改善箇所説明図

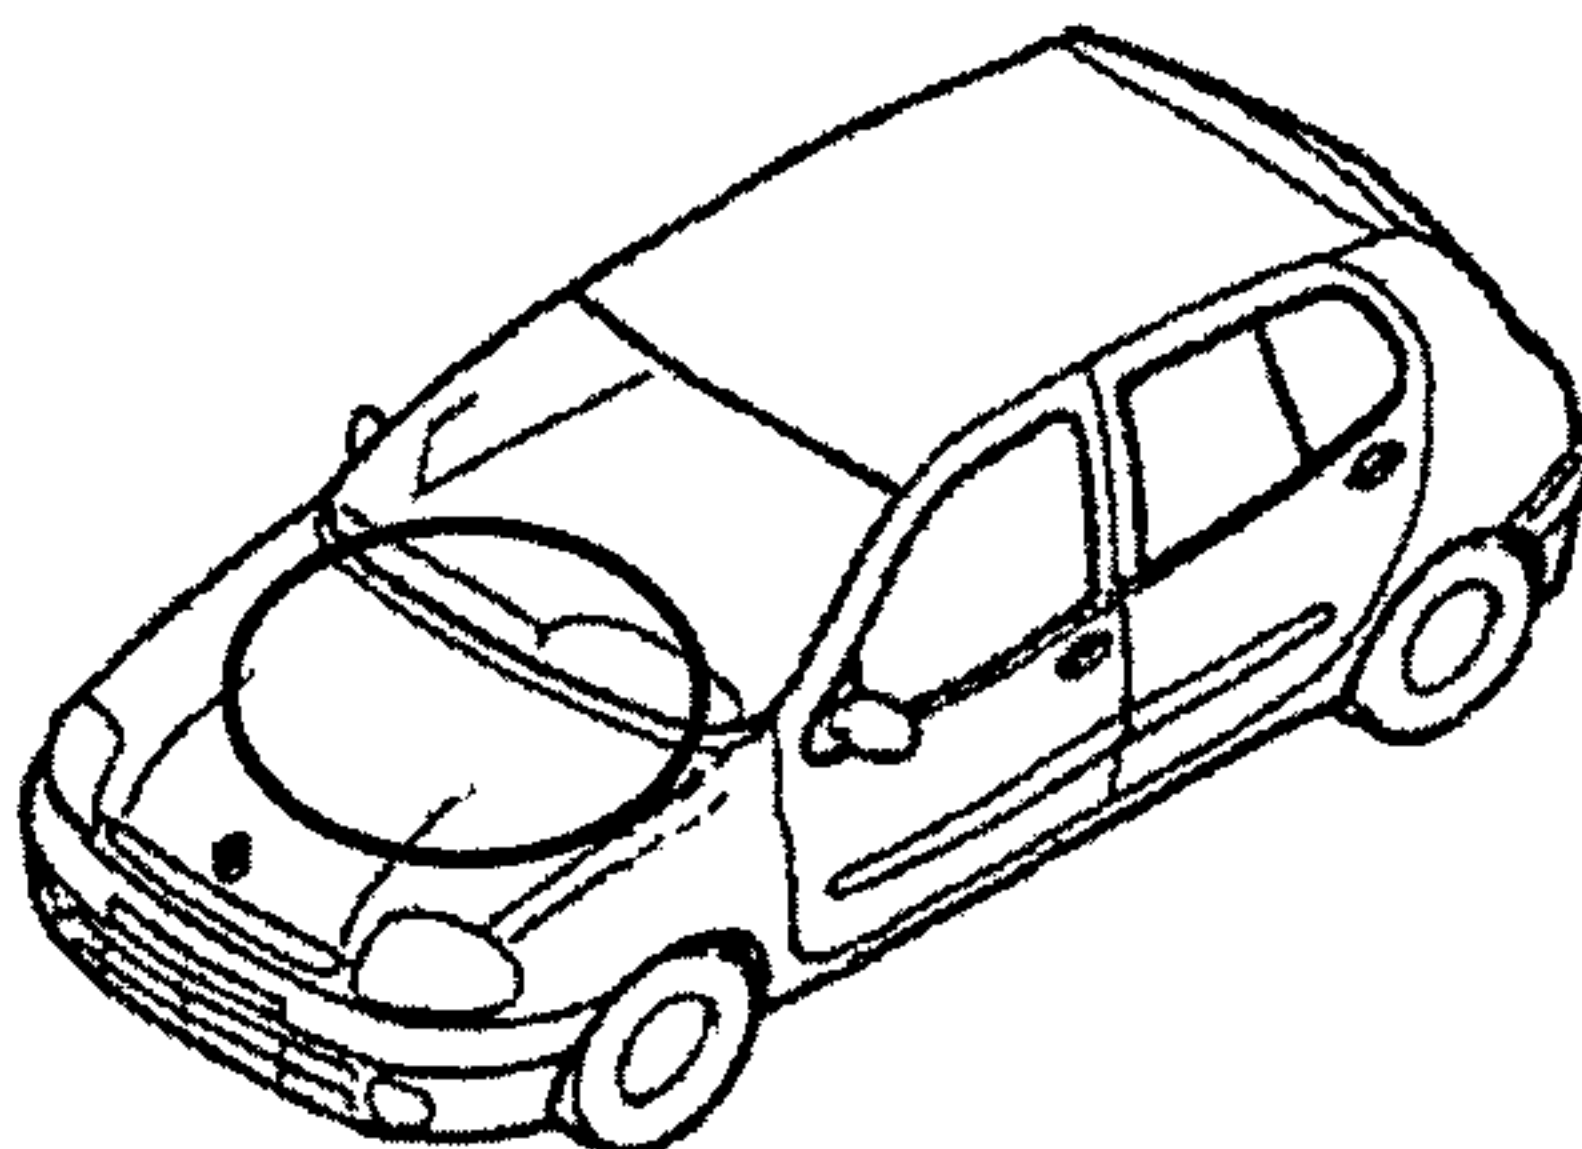
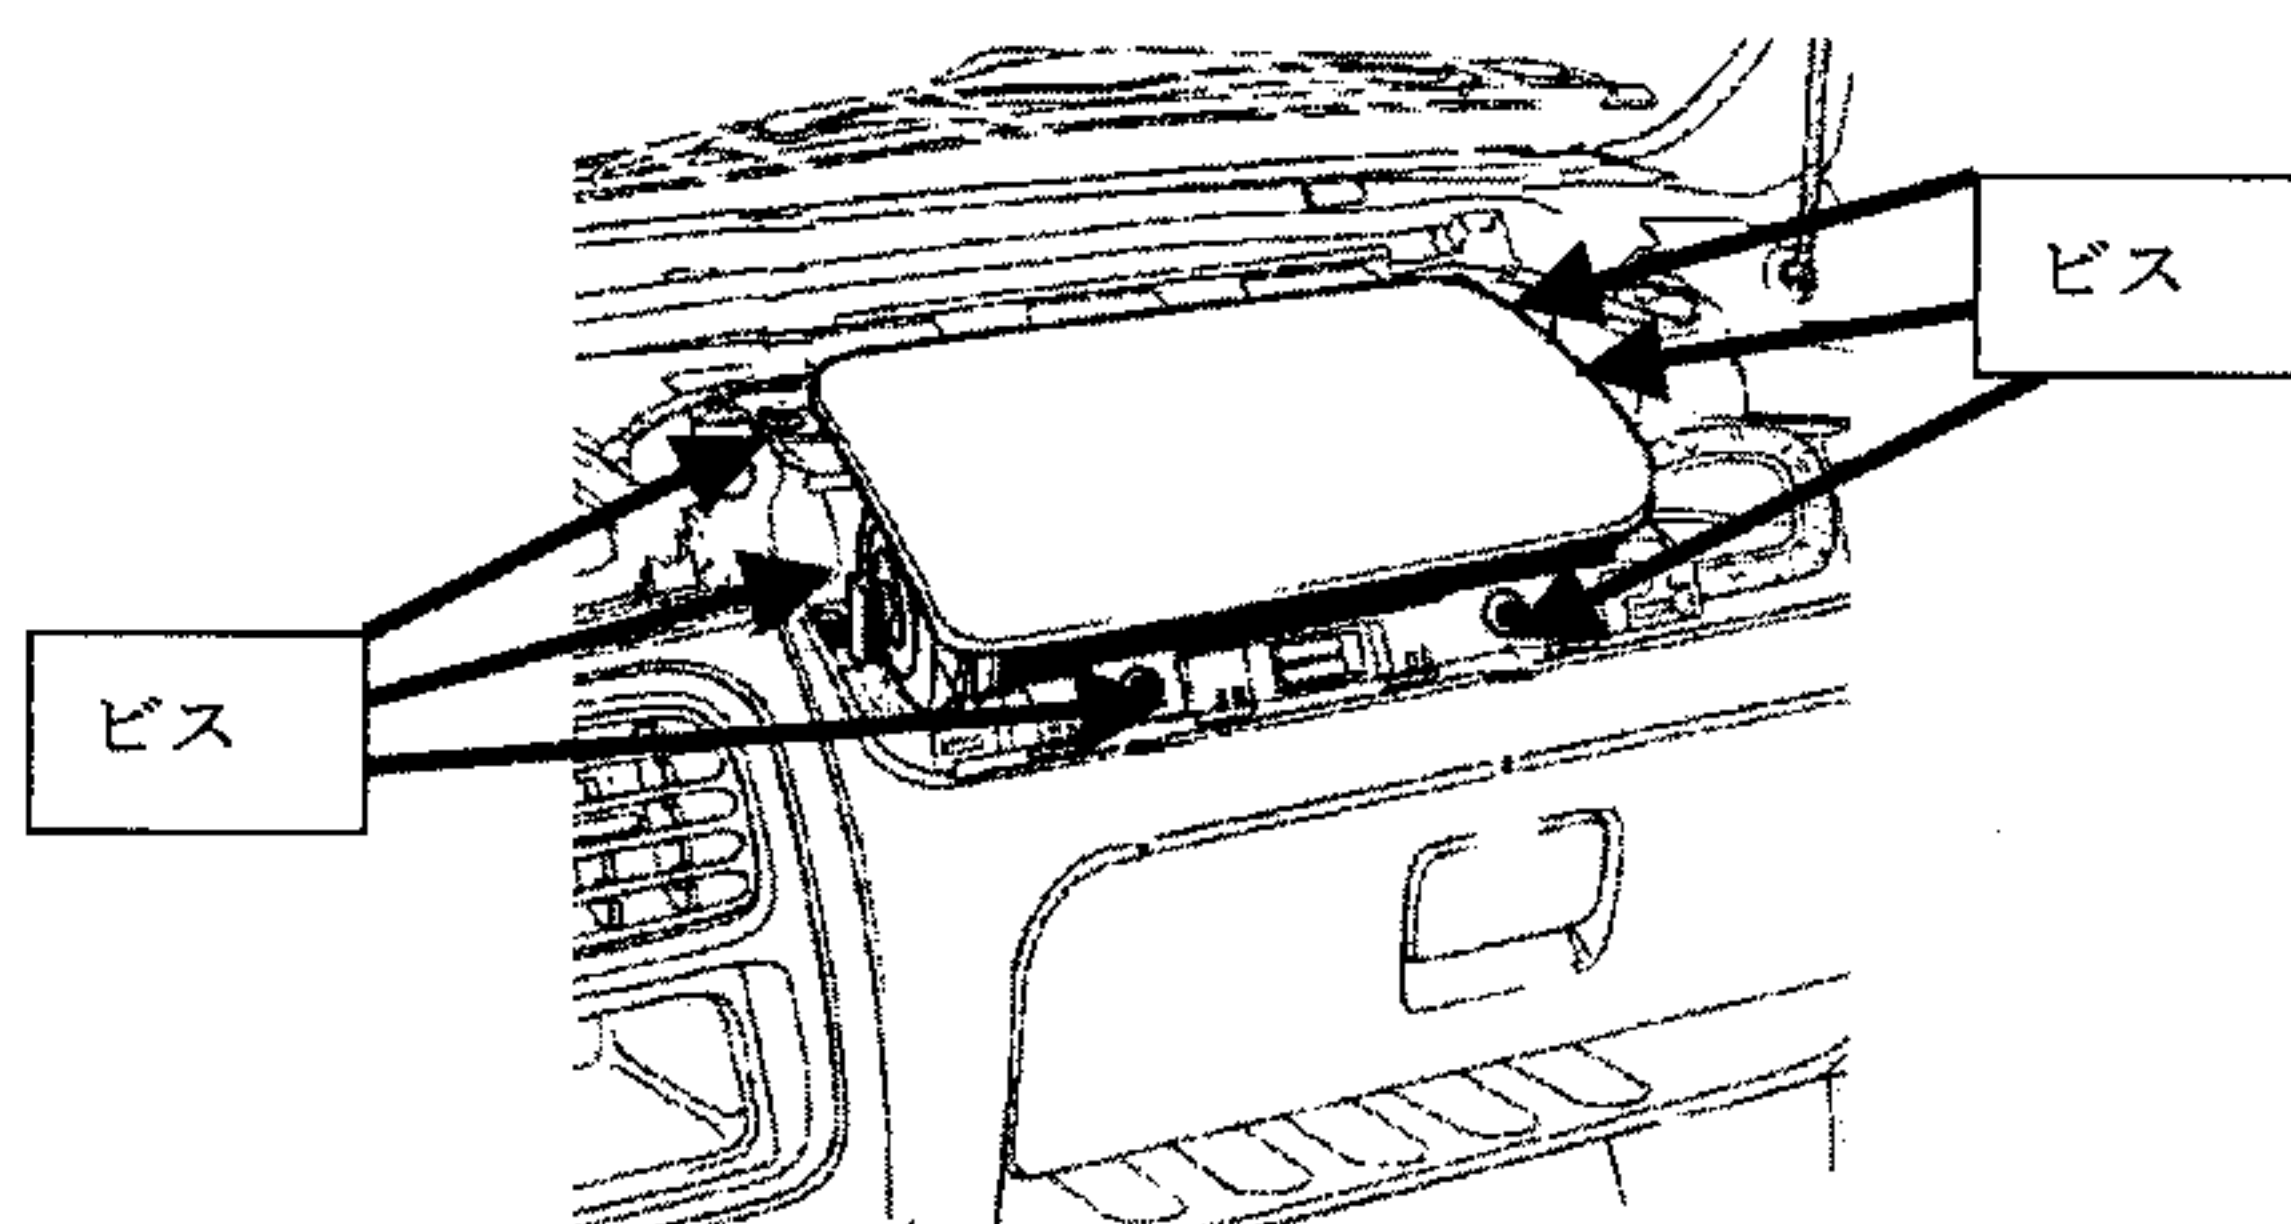
基準不適合箇所

助手席用エアバックにおいて、エアバッグユニット固定用のビスの一部が取り付けられていないものがあるため、エアバッグ展開時に正規位置で展開せず、乗員に過度の傷害を与えるおそれがある。

改善の内容

全車両、助手席エアバッグの取り付け状態を点検し、ビスが取り付けられていないものは取り付ける。
